REGIONE PIEMONTE
PROVINCIA DI TORINO
COMUNE DI CERCENASCO

**REVISIONE DEL PIANO REGOLATORE
GENERALE COMUNALE**

PROGETTO DEFINITIVO

**RAPPORTO FRA PROCESSO DI VALUTAZIONE E
FORMAZIONE DEL PIANO**

ALLEGATO 1

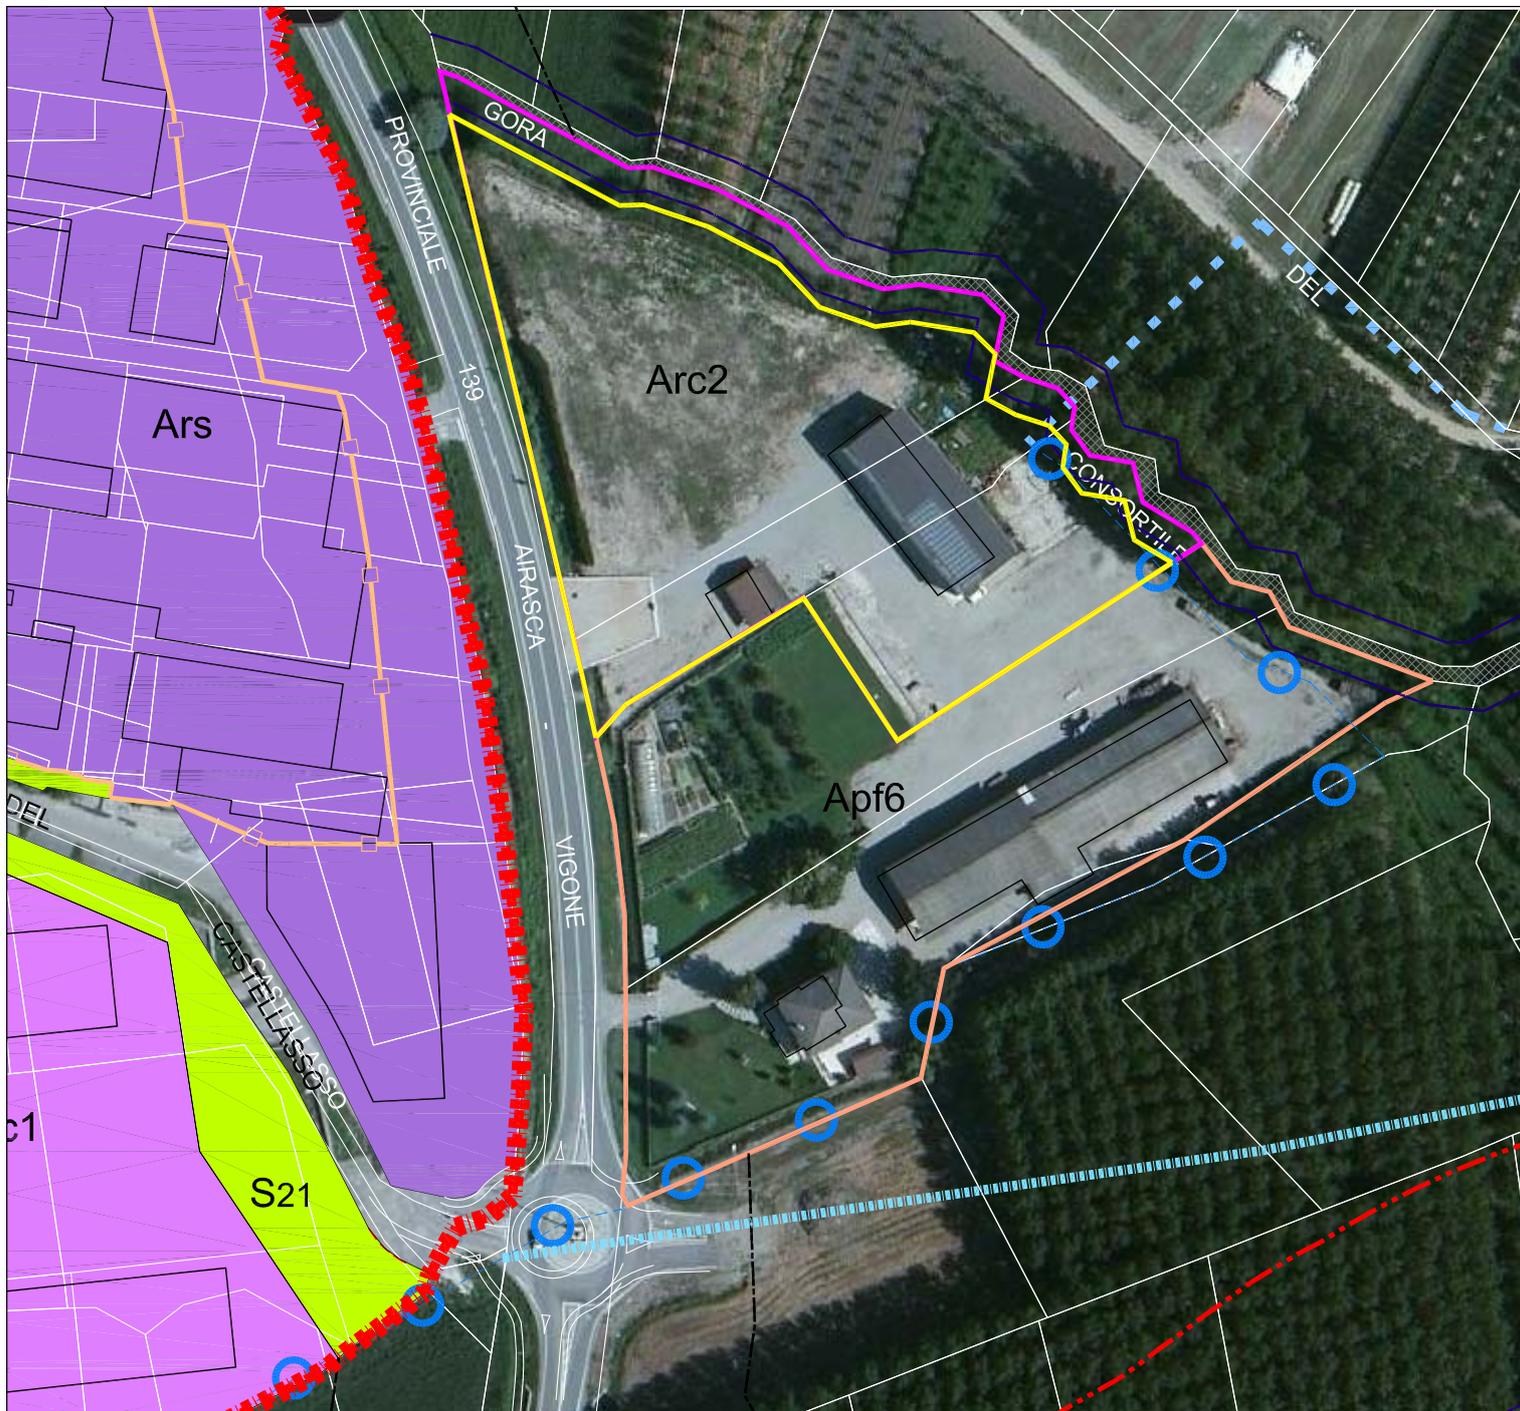
Rn2	Residenziale (nuovo impianto)	Interferenza con il reticolo idrografico superficiale (Gora Leminetta)
		Nelle “ <i>Prescrizioni esecutive per gli interventi</i> ” della tabella N. 5 viene inserito il seguente comma: Nella progettazione urbanistica esecutiva delle aree Rn1 e Rn2 dovranno essere previste opportune misure di mitigazione e compensazione volte a limitare i potenziali impatti sulla Gora Leminetta.
		Consumo di suolo agricolo irriguo ad elevata capacità d'uso (II classe)
		L'area Rn2 occupa suoli di II classe di Capacità d'uso, che costituiscono la quasi totalità della superficie territoriale, ma non produce in quanto tale frammentazione delle superfici agricole utilizzate, perché contigua ad aree edificate, ed interclusa rispetto all'area Rn1, ancora non realizzata ma già approvata col Piano vigente.
Rn3	Residenziale (nuovo impianto)	Avanzamento del fronte edificato in area integra

La scelta del Piano è la terza, con la previsione della realizzazione ARC2 su un'area completamente alterata, come dimostra l'estratto planimetrico allegato alle controdeduzioni.

Si stralcia l'area ripristinando la destinazione agricola
		Innesco di processi di saldatura di tessuti edificati esistenti con conseguente interruzione delle pause del costruito
		Si stralcia l'area ripristinando la destinazione agricola
		Consumo di suolo agricolo irriguo ad elevata capacità d'uso (II classe)
Si stralcia l'area ripristinando la destinazione agricola		
Arc2	Artigianale (completamento)	Avanzamento del fronte edificato in area integra
		Si allega estratto planimetrico con la situazione catastale sovrapposta alla foto satellitare; come si può vedere, l'area in questione è già quasi totalmente asservita ad edifici esistenti, ora sottoutilizzati.
		Intensificazione di processi di crescita arteriale
		Si rimanda alle altre considerazioni svolta per l'area Arc2

Come si può vedere dallo stralcio cartografico (allegato n° 1), che rappresenta la base catastale e il perimetro delle aree Arc2 e Apf6, sovrapposti all'immagine satellitare, l'area in questione risulta già completamente sottratta all'uso agricolo, e occupata, per gran parte, da strutture non destinate attualmente all'uso produttivo-artigianale, ma idonee a tale destinazione. La sovrapposizione del catastale alla foto aerea risulta "dilatata" perchè in quella fascia c'è una distorsione di rappresentazione da parte del catastale, conosciuta da tempo, che amplia le superfici rispetto al reale, tale che la superficie catastale dell'area Arc2, misurata cartograficamente, risulta essere mq 10.998, mentre la superficie "rettificata" sulla base della foto satellitare, risulta essere di circa 1.500 mq inferiore. Si tratta quindi, in gran parte, di un riuso di area non utilizzata per fini produttivi, funzionale anche ad una redistribuzione di densità territoriale, attraverso un meccanismo perequativo, con la vicina, se pur non contigua, area Ars, già fittamente edificata, e all'interno della quale sono presenti istanze di ulteriore densificazione, per ampliamenti funzionali, o, in alternativa, di rilocalizzazione su un lotto meno saturo.
